Notice de sécurité/notification urgente

Nom commercial du produit concerné : scanner TDM mobile AIRO (n° de modèle MobiCT-32)
Identifiant de la mesure corrective de sécurité de l'UE : 2017-FSCA-001/Numéro FCA
américain : 3010151377-062317-001C
Propos : recommandation concernant l'utilisation du AIRO

Date : 29 juin 2017

Figure 2

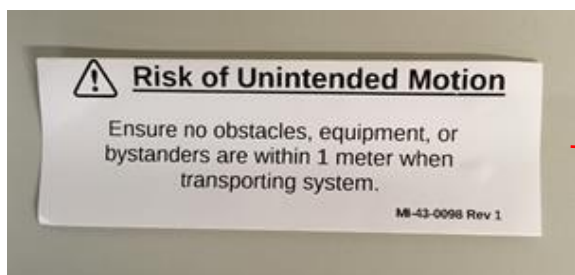
Une nouvelle étiquette AVERTISSEMENT (**voir la figure 2**) a été créée et doit être apposée sur le système AIRO, juste au-dessus de la télécommande (**voir la figure 3**).

Cette nouvelle étiquette permettra d'avertir les opérateurs du potentiel problème de sécurité et de limiter les risques de blessures, jusqu'à ce qu'une nouvelle version du microprogramme de la commande du mouvement puisse être mise à jour sur le système.

Figure 3

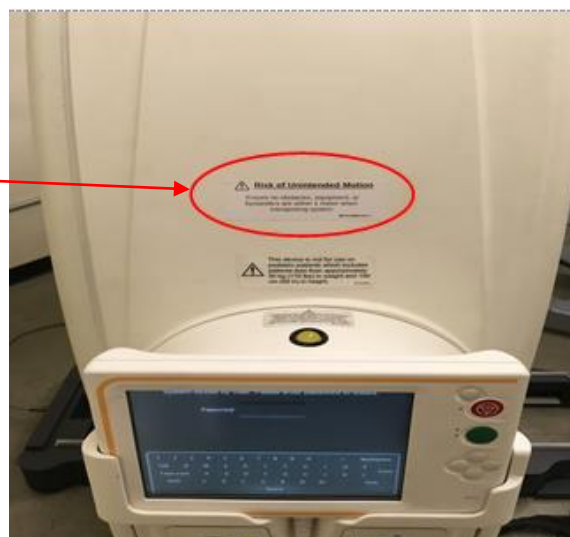
REMARQUE : avant d'apposer l'étiquette AVERTISSEMENT sur le système AIRO, veillez à ce que la surface de l'ouverture du statif AIRO soit parfaitement propre, sèche et dépourvue de particules ou de résidus.

- **Décollez la protection de l'étiquette et apposez celle-ci sur le AIRO à l'emplacement souhaité.**
- **Une fois l'étiquette apposée sur le système AIRO, veillez remplir le formulaire fourni et le renvoyer à Brainlab.**
